Confederación Hidrográfica del Duero.
C/ Muro, 5.
47004 Valladolid.

ASUNTO: Aportaciones, sugerencias y alegaciones a Propuesta de proyecto de plan de gestión del riesgo de inundación de la ARPSI ES020/0020 Alto Duero, subtramo 08-1800001-01 ubicado en Garray con una longitud 4,57. Sometido a revisión y actualización de los mapas de peligrosidad y riesgo de inundación. 2º ciclo. (Anuncio BOE 22/junio/2021)

Mapa 1. Obtenido con la capa MDT del proyecto LINDE usando las cotas entre 1012.89 (negro) que en gradiente aumenta hasta la cota 1015.89 msnm.

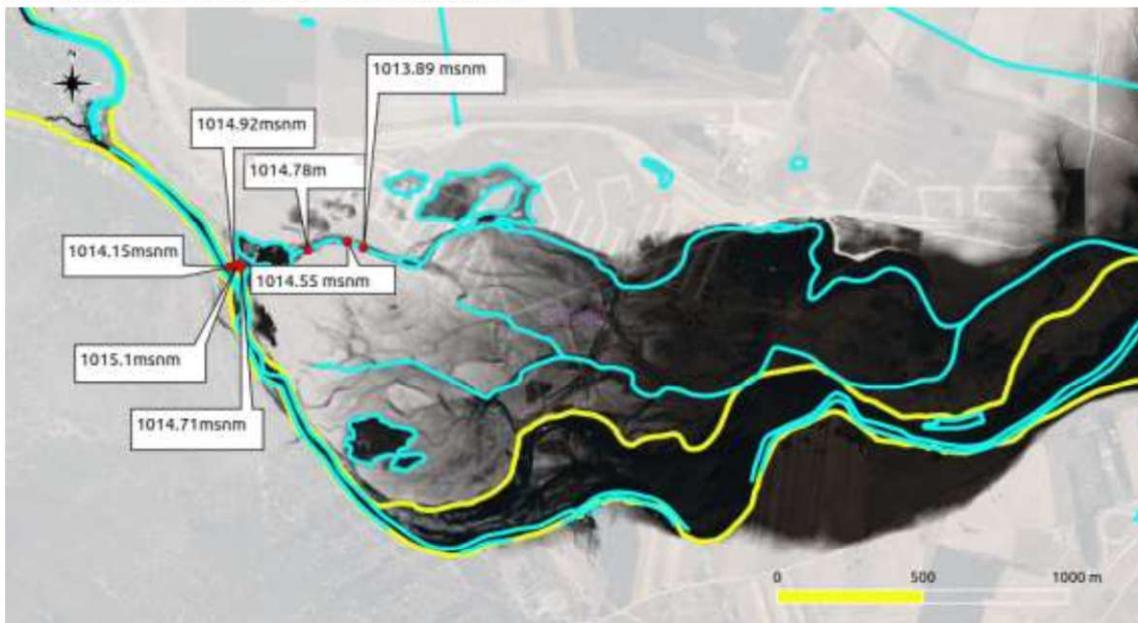
Todas estas características son corroboradas por la cartografía LIDAR y de MDT elaborada por la propia CH. Del Duero y Ministerio de Medioambiente en el Proyecto LIDEN del Alto Duero del que se ha extraído el siguiente mapa, que es clarividente respecto de la inundabilidad y origen de la misma. Mapa en el que se indican una cota en uno de los lugares en los que se desborda el Duero aguas arriba de el subtramo de esta ARPSI y se muestra como una vez que se ha desbordado, inunda y se distribuye el agua a través del cauce del Arroyo de la Vega. De tal manera que cuando el Duero ocupa la Zona de Flujo Preferente establecida por la propia CH. Del Duero el agua ya circula por todo este arroyo y penetra en el Soto de Garray y ámbito del PEMA. Situación que se ha constatado mediante testimonio gráfico en el año 2013 y 2016, y del mismo queda constancia en medios de comunicación.

Por tanto, como se deduce de lo anteriormente expuesto, existe aún una conexión directa inequívoca entre el cauce del Duero en su estado actual y la respuesta de la llanura ante las crecidas del río, que viene claramente condicionada por las características geomorfológicas de los cauces antiguos y sus conexiones con el drenaje superficial actual. Estos aspectos deberán ser considerados claves en el contexto de la planificación zonas inundables y la gestión de vías de evacuación.
